**Avis de la mission régionale
d'autorité environnementale
Centre-Val de Loire
sur la création d'un parc photovoltaïque au sol sur la
commune de Gièvres (41)
Permis de construire**

n°2021-3340

Projet de parc photovoltaïque au sol de Gièvres	
REPONSE DU PETITIONNAIRE A L'AVIS DE LA MRAe	
Date :	Novembre 2021
Réf :	n°2021-3340
Dénomination du projet :	Parc photovoltaïque au sol de Gièvres (41)
Commune :	Gièvres (41130)
Pétitionnaire / Bénéficiaire :	Gievres Energies

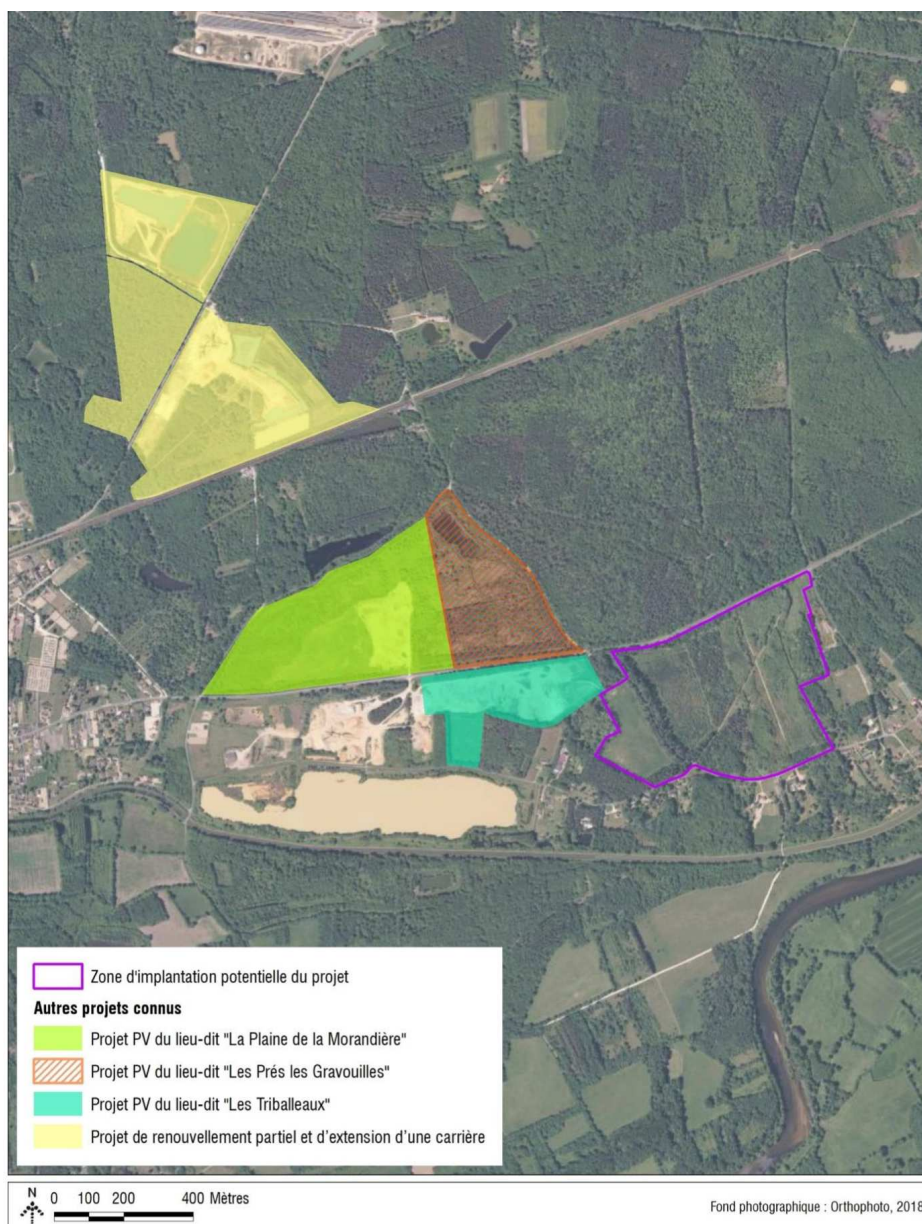
Le projet s'implante sur un site d'environ 26 ha de terrains anciennement exploités par une activité de carrière et actuellement replantés en résineux, chênes, pour certains de plus de 30 ans ou recolonisés par des ligneux. Il ressort de l'étude d'impact que la méthodologie adoptée pour choisir le site est le résultat d'une démarche effectuée par étapes itératives (ensoleillement, orientation des terrains, possibilités de raccordement électrique, accès au site, réutilisation d'un site anciennement exploité, éloignement des habitations, emprise foncière libre et en dehors de tout zonage paysager ou de protection de la biodiversité). Le porteur de projet précise que le site est impropre à l'agriculture et que l'implantation d'une centrale photovoltaïque permet sa revalorisation. Toutefois, aujourd'hui, le site se situe au cœur d'un espace boisé. De plus, si les orientations nationales recommandent l'instauration des centrales photovoltaïques au sol sur des terrains bâtis ou des terrains dégradés (friches industrielles, anciennes carrières et décharges...), le simple fait que le site choisi ait été une ancienne carrière ne suffit pas à le qualifier de site dégradé, d'autant qu'il a été replanté.

Le dossier présente trois variantes non pas d'implantation mais de dimensionnement du site, à l'intérieur de la même zone d'implantation, fondées entre autres sur l'analyse des mesures éviter-réduire-compenser liées à la présence de zones humides et à la présence de surfaces arborées reconnues comme étant l'habitat de reproduction d'amphibiens et d'oiseaux. La localisation du projet n'apparaît donc pas issue d'une analyse comparée entre plusieurs sites d'implantation distincts. L'autorité environnementale rappelle que l'étude d'impact doit justifier l'implantation au regard de l'absence d'alternatives d'implantation telles que prévues à l'article R.122-5 II 7° du code de l'environnement.

L'autorité environnementale recommande de compléter la démarche itérative du choix du site en produisant l'analyse de sites alternatifs à une échelle élargie afin de justifier le choix d'implantation du projet au regard de leurs sensibilités environnementales.

Figure 1 : Plan du tracé du raccordement du projet de Gièvres au poste source de Romorantin

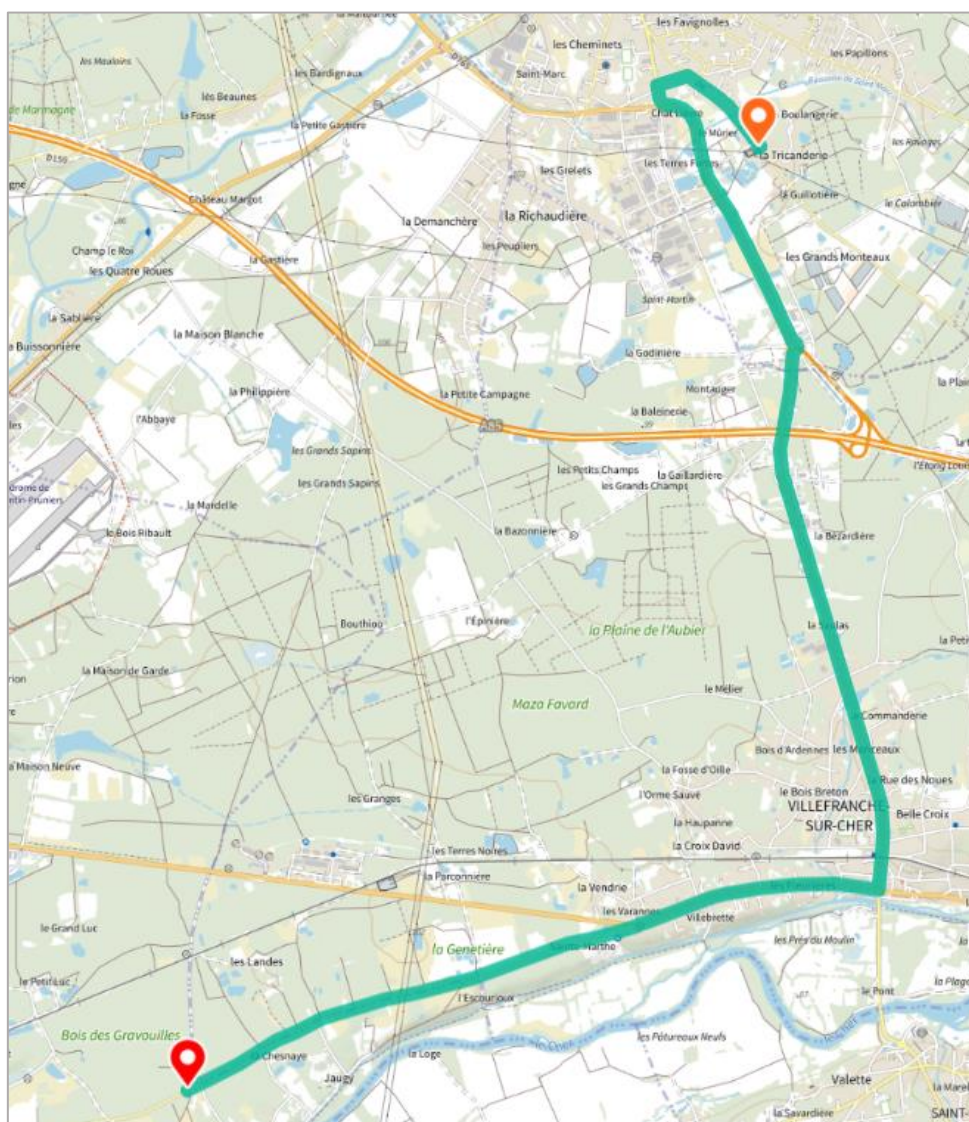
“L'autorité environnementale rappelle toutefois que, conformément à l'article L.122-1 du code de l'environnement, « lorsqu'un projet est constitué de plusieurs travaux, installations, ouvrages ou autres interventions dans le milieu naturel ou le paysage, il doit être appréhendé dans son ensemble, y compris en cas de fractionnement dans le temps et dans l'espace et en cas de multiplicité de maîtres d'ouvrage, afin que ses incidences sur l'environnement soient évaluées dans leur globalité. » Le raccordement du parc au réseau électrique, indispensable à son fonctionnement, fait pleinement partie du projet et doit à ce titre être présenté et évalué en même temps. Par conséquent, une présentation des variantes envisageables aurait dû à minima être fournie dans l'étude d'impact ainsi qu'une analyse des impacts environnementaux potentiels associés et des éventuelles mesures environnementales à mettre en place.”

Néanmoins le pétitionnaire souhaite présenter son étude interne détaillant les différentes solutions de raccordement que le gestionnaire de réseau pourrait lui proposer pour raccorder le parc photovoltaïque au réseau. Le projet est situé proche de deux postes sources pouvant l'accueillir.

Le poste source le plus proche du projet est le poste de Romorantin.

La capacité du poste source de Romorantin réservée au titre du S3REnR qu'il reste à affecter est aujourd'hui de 1.1 MW (cf. Capareseau.fr, dernière mise à jour le 20/09/2021). Toutefois, cette donnée est à mettre en parallèle avec la capacité de transformation de ce poste source, s'élevant à 56.8 MW. Afin d'obtenir la capacité de transformation réellement disponible pour ce poste source, il est nécessaire de retrancher, aux 56.8 MW, la capacité réservée au titre du S3REnR (1.1 MW) ainsi que les projets en file d'attente (5.5 MW au 20/09/2021). La capacité de transformation réellement disponible pour ce poste source serait donc de 50.2 MW, capacité suffisante pour le projet photovoltaïque de Gièvres tout en nécessitant un transfert de capacité réservée. Un tel transfert ne semble pas opposer de complication particulière, considérant la capacité d'accueil de la ligne HTB en amont du poste supérieure à 15 MW (cf. Capareseau).

Le tracé de raccordement supposé, d'une longueur d'environ 12,3 km, est décrit ci-dessous.

Celui-ci devrait emprunter le domaine public et en majorité l'accotement de la départementale. Les traversées d'ouvrage telles que l'autoroute A85 ou la voie SNCF devraient être effectuées, sans présumer des préconisations techniques que le gestionnaire du réseau de distribution pourrait mettre en œuvre, via des forages dirigés.

Figure 3 : Planning prévisionnel de l'élaboration du S3REnR Centre-Val de Loire¹

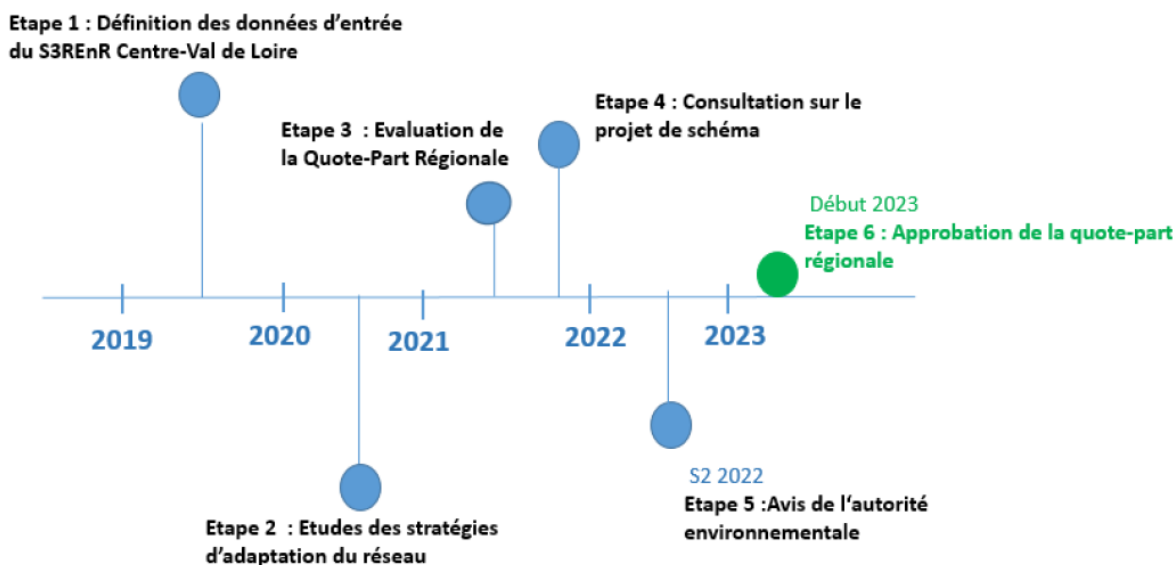
“L'autorité environnementale relève que le dossier n'explique pas la façon dont le projet est compatible avec le schéma régional de raccordement au réseau des énergies renouvelables (S3REnR). »

Le pétitionnaire tient à rappeler que le S3REnR Région Centre-Val de Loire est actuellement en révision, à l'étape 4 du planning ci-dessous. Ainsi les scénarios précédemment évoqués au paragraphe « I » se basent sur les chiffres du S3REnR toujours en vigueur. En effet le projet de Gièvres a été initié en 2019 et le pétitionnaire espère obtenir le permis de construire avant l'approbation du nouveau S3REnR.

Figure 6 : Localisation de l'implantation de haies supplémentaires

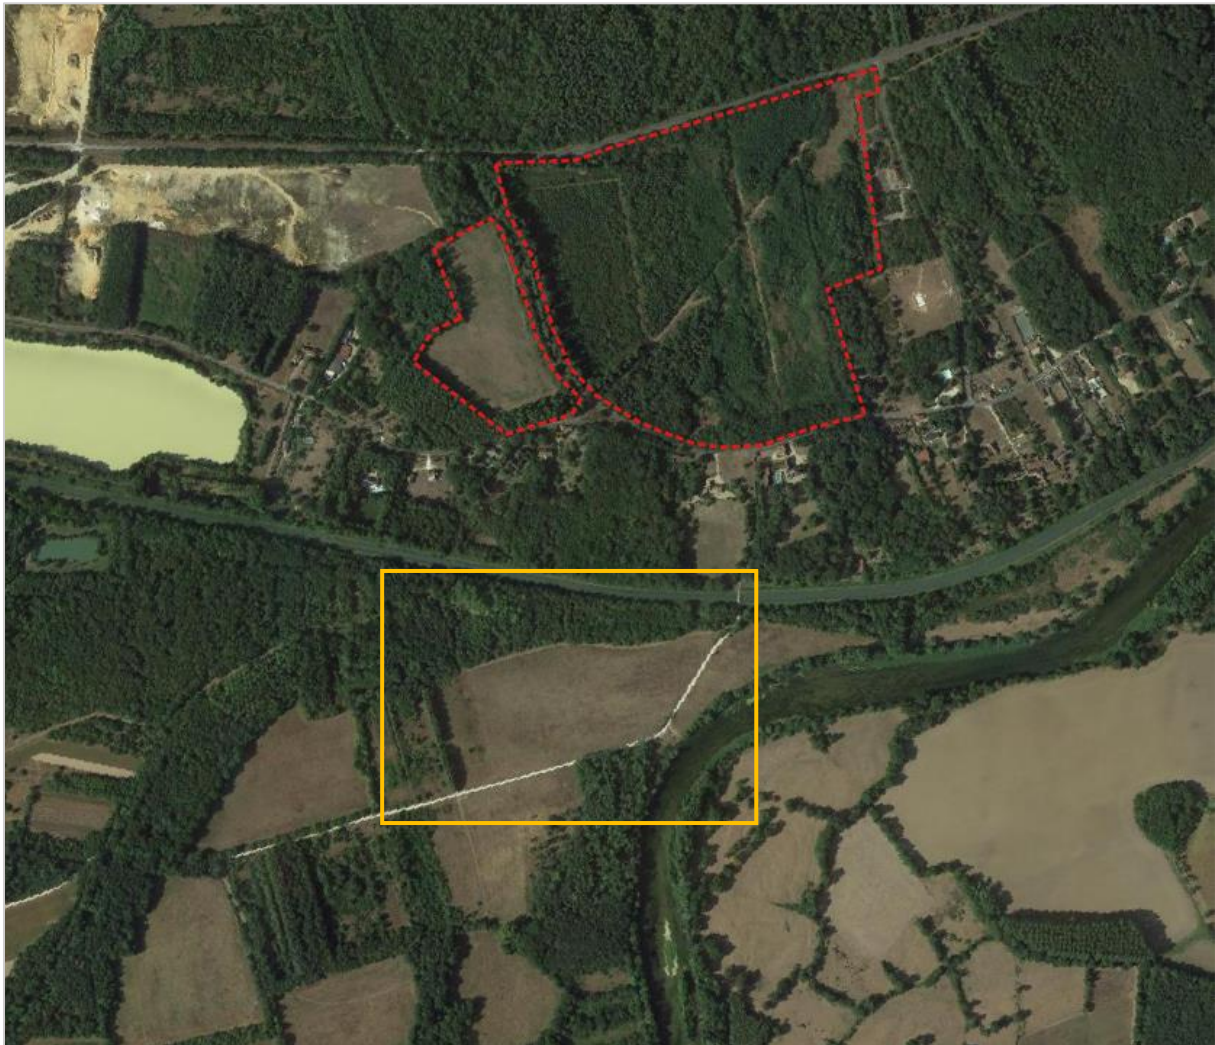
Le pétitionnaire souhaite formuler une réponse à cette remarque de l'autorité environnementale.

Concernant l'impact résiduel sur les oiseaux des milieux arborés et arbustifs, le pétitionnaire rappelle au préalable que le projet de parc photovoltaïque porté par la société Gievres Energies a été adapté en incluant l'ensemble des enjeux naturalistes dont les secteurs identifiés à plus forts enjeux. Le pétitionnaire a apporté également une attention particulière aux mesures d'évitement, de réduction et d'accompagnement. Cette démarche a été soulignée dans l'avis de l'autorité environnementale. Le pétitionnaire, soucieux de construire un projet exemplaire sur le plan environnemental souhaite ajouter une mesure supplémentaire en faveur de la biodiversité en participant à cette réduction des impacts cumulés.

Ainsi il est envisagé d'implanter entre le Cher et la voie ferrée, à environ 300 m au sud de la zone d'implantation potentielle du projet, sur les parcelles D510 et D545 localisées sur la commune de Gièvres, environ 452 m de haies multistrates, réparties en 3 linéaires consécutifs de 4 m de large (voir figures 6 et 7).

La mise en place de cette mesure est engageante et d'ores et déjà sécurisée pour une durée de 60 ans par le biais d'une convention entre le pétitionnaire et le propriétaire des parcelles. Ce document est disponible en annexe 1 du présent document. Ces plantations de type bocager viendront compléter les 394 ml de plantations réalisées en frange est et sud du champ B, portant ainsi le linéaire total de haies implanté à environ 846 m, et la surface de l'habitat créé à environ 3000 m². Ces plantations présenteront la même composition que les plantations réalisées en frange est et sud du champ B, énoncée page 175 de l'étude d'impacts : Alisier torminal, Cornouiller sanguin, Charme, Châtaignier, Chêne pédonculé, Merisier vrai, Erable champêtre ; Peuplier tremble, Sureau noir, Genêt à balais, etc., avec intégration de végétaux d'origine locale et seront laissées en libre pousse.

Figure 8 : Contexte topographique du site d'étude

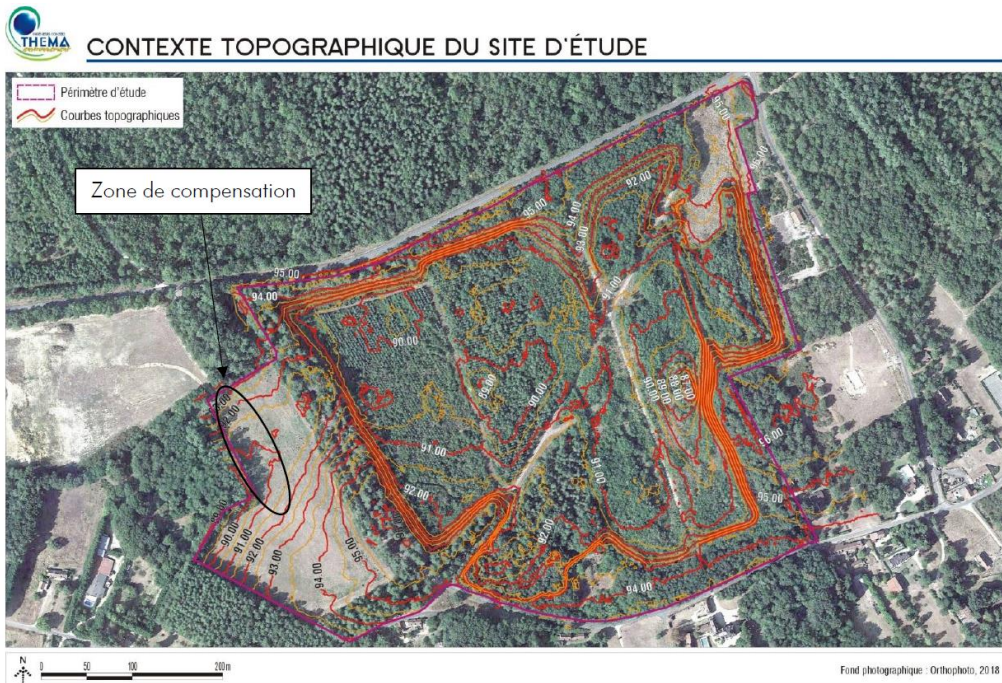
Concernant la remarque de l'autorité environnementale sur les zones humides et sur l'implantation de la mesure compensatoire sur un secteur actuellement non humide. Le pétitionnaire tient à rappeler que le dimensionnement de cette mesure compensatoire a été le plus finement adapté pour s'assurer de sa bonne fonctionnalité sur le long terme. Les éléments caractérisant ce dimensionnement sont énoncés en pages 189 et 190 de l'étude d'impacts et rappelés ci-dessous :

1. Des mesures compensatoires pour recréer ou restaurer des zones humides ont été recherchées in situ, au plus proche de l'impact ;
2. Des scénarii ont été définis via l'amélioration voire l'agrandissement des zones humides évitées (n°3 et 4). Ces secteurs n'ont pas été retenus pour plusieurs raisons : zone humide n°3 relativement fonctionnelle et abritant la reproduction d'amphibiens protégés (comme la Grenouille verte, la Salamandre tachetée et le Triton palmé) ; la zone humide n°4 est localisée au sein d'une zone boisée et conservée qu'il conviendrait de ne pas déboiser ;
3. A la suite, d'autres secteurs ont été recherchés dans la zone d'implantation potentielle du projet, et celui situé à l'ouest du projet est apparu favorable à la recréation d'une zone humide pour plusieurs raisons :

- D'un point de vue historique : ce secteur a fait l'objet d'une exploitation d'extraction de matériaux dans les années 2000. Il a été ensuite partiellement remblayé à l'issue de l'exploitation.
- D'un point de vue topographique et hydraulique : le site de compensation correspond à un talweg relativement marqué. Il s'établit à une altitude d'environ 91 m NGF et récupère les écoulements de surface d'une grande partie du site de la parcelle (cf. carte suivante),

- D'un point de vue floristique : la zone de compensation correspond à une prairie fauchée (CB : 38.2). Cette zone de la prairie comporte un cortège de graminées et quelques espèces de milieu frais : Laîche écartée (*Carex divulsa*), Jonc glauque (*Juncus inflexus*), sans être toutefois représentatives. Cette prairie, au droit de la zone de compensation, ne comporte pas d'espèces protégées ou invasives.
- D'un point de vue pédologique : les sondages S1, S4 et S5 réalisés dans la zone de compensation ne mettent pas en évidence de sols de zone humide. Seul le sondage S4 présente un horizon rédoxique perché sur un horizon argileux. Tous les sols de ce secteur sont sableux en surface et sablo-argileux en profondeur et correspondent à des anthroposols reconstitués par remblais à l'issue de l'exploitation de cette zone.
